**AVIS RELATIF À LA PROTECTION
CONTRE LES EVENTUELS EFFETS NOCIFS ET NUISANCES
PROVOQUÉS PAR LES RAYONNEMENTS NON IONISANTS
GÉNÉRÉS PAR DES ANTENNES ÉMETTRICES STATIONNAIRES**

Commune : LA LOUVIERE - Exploitant : PROXIMUS

Référence exploitant : 64HSP_00

Rapport n° 1914 / 2025

Figure 1 : Vue en plan des lieux de séjour et des points de contrôle

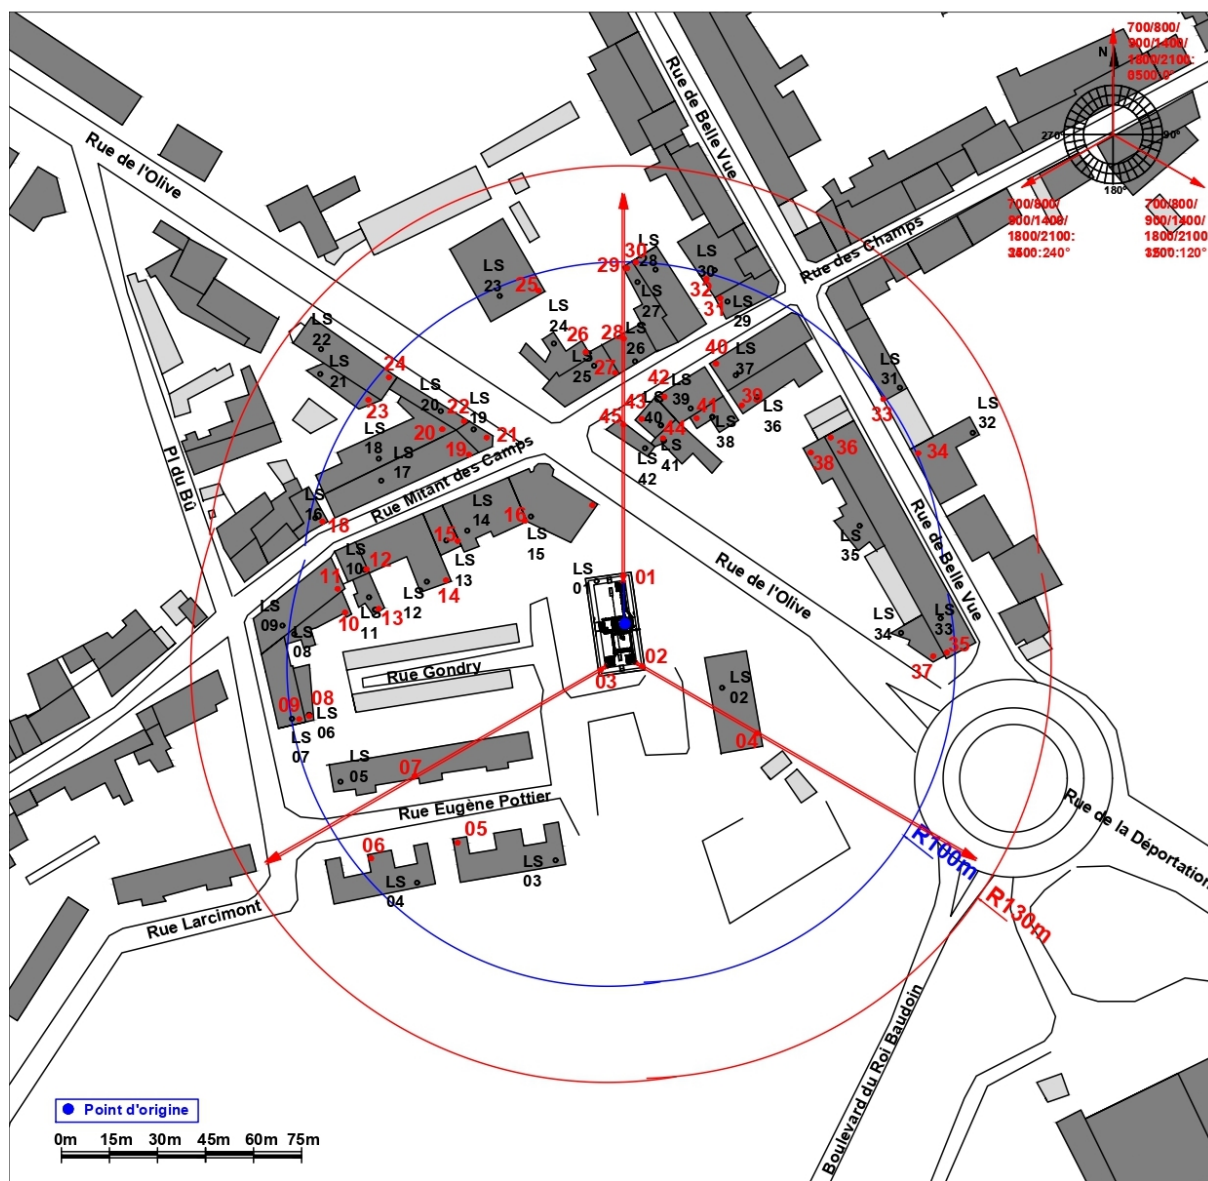
Les fréquences d'émission, la puissance rayonnée par chacune des antennes et leur gain permettent de déterminer le rayon de la zone à analyser. Tout dépassement de la limite par installation est exclu en dehors de cette zone. Le tableau 2 reprend les 35 LS² pour lesquels l'indice d'exposition est le plus élevé. Les différentes colonnes indiquent :

- le numéro du point de contrôle repris sur un des plans de la figure 1;
- le numéro du LS dans lequel se trouve le point de contrôle de la 1^{ère} colonne ;
- l'atténuation d'obstacle prise en compte pour le calcul de l'indice d'exposition dans le LS ;
- le résultat du calcul de l'indice d'exposition.

En ce qui concerne les antennes de l'installation mentionnées dans le tableau 1, la distance maximale à laquelle la limite pourrait être atteinte, à l'extérieur, est égale à 105,0 m. S'il n'y a pas de LS à une distance inférieure, les antennes respectent forcément la limite d'immission.

Dans le cas des LS situés à l'intérieur des bâtiments, une atténuation d'obstacle est prise en compte et il en résulte que la distance maximale à laquelle la limite pourrait être atteinte se réduit à 78,6 m.

Les résultats de l'évaluation décrite au paragraphe 4 indiquent que les antennes émettrices stationnaires de l'installation faisant l'objet du présent avis ne produisent pas, dans un lieu de séjour, un rayonnement électromagnétique maximum supérieur aux limites fixées à l'article 4 du décret.

En conclusion, les antennes émettrices stationnaires faisant partie de l'installation référencée dans le paragraphe 2 et dont les caractéristiques techniques sont résumées dans le tableau 1 **respectent les limites d'immission** fixées à l'article 4 du décret du 8 décembre 2022 (M.B. du 16.12.2022) modifiant le décret du 3 avril 2009 relatif à la protection contre les éventuels effets nocifs et nuisances provoqués par les rayonnements non ionisants générés par des antennes émettrices stationnaires.
